Samrådsredogörelse

Detaljplan för del av kv. Triangeln m. fl. inom stadsdelen Bergshamra, upprättad i maj 2020

Bild från Solna Vattens yttrande

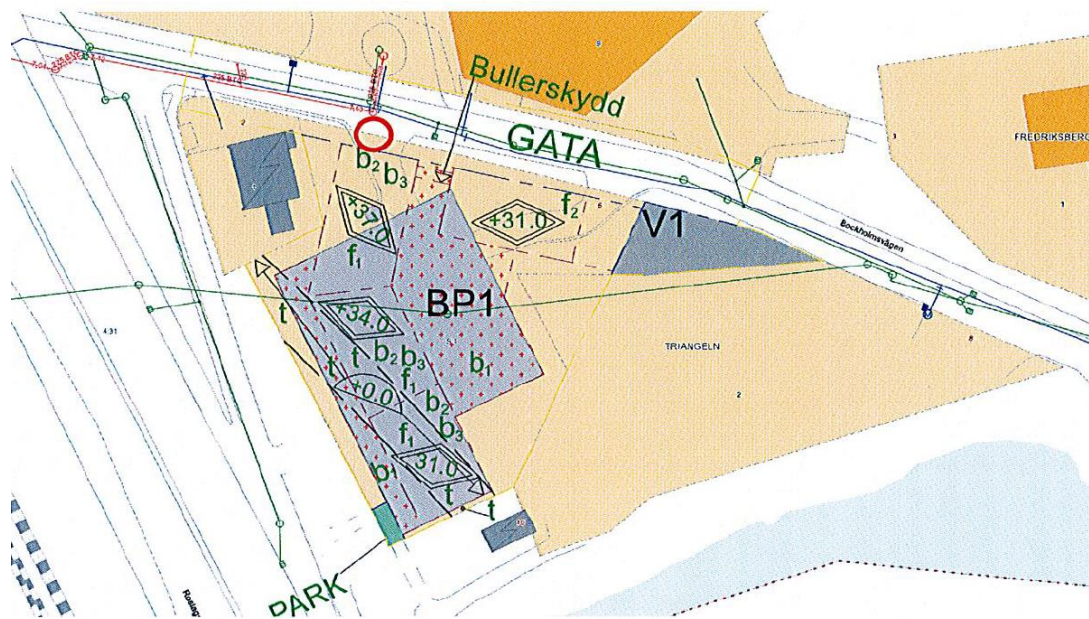
Solna Vatten AB har en befintlig ledning för dagvatten som ligger i konflikt med planerad bebyggelse. Denna ledning behöver flyttas till ett läge utanför planområdet på exploatörens bekostnad. Ett avtal ska föregås av denna åtgärd. De framför att det inte är acceptabelt att leda dagvattnet från garagedfarten till spillvattenledning så som planförslaget föreslår. Förbindelsepunkt för spillvatten är en markerad med röd cirkel i bilden nedan.

Miljö- och byggnadsförvaltningens kommentar: Avtal mellan Solna vatten och exploitör om flytt av ledningen ska upprättas innan detaljplanen antas. I dagvattenutredningen (Geosigma, 2020-04-30) framgår att dagvatten från garagedriften planeras ledas ner i garaget. Då dagvattnet från nedfarten inte får kopplas till spillvattenledningen ska en separat avledning anläggas för det.
